## 改善箇所説明図

### 不具合の内容

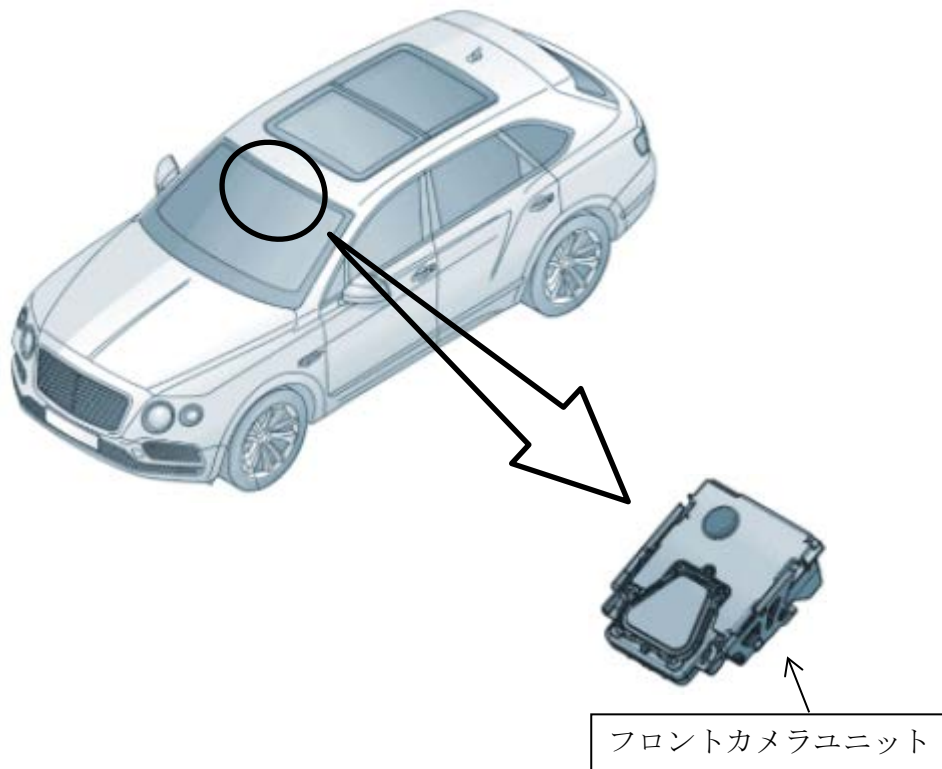
注意:  は設定変更部を示す。

ドライバーアシストシステムの前面を撮影するフロントカメラユニットのヒーター温度設定が不適切なため、熱の影響により撮影が出来なくなることがある。そのため、ドライバーアシスト機能が作動しないおそれがある。

全車両、フロントカメラユニットのヒーター温度設定を変更する。

改善後は、ボンネット内のバッテリープラス電源のターミナルカバーに緑色のペイントを行い識別とする。
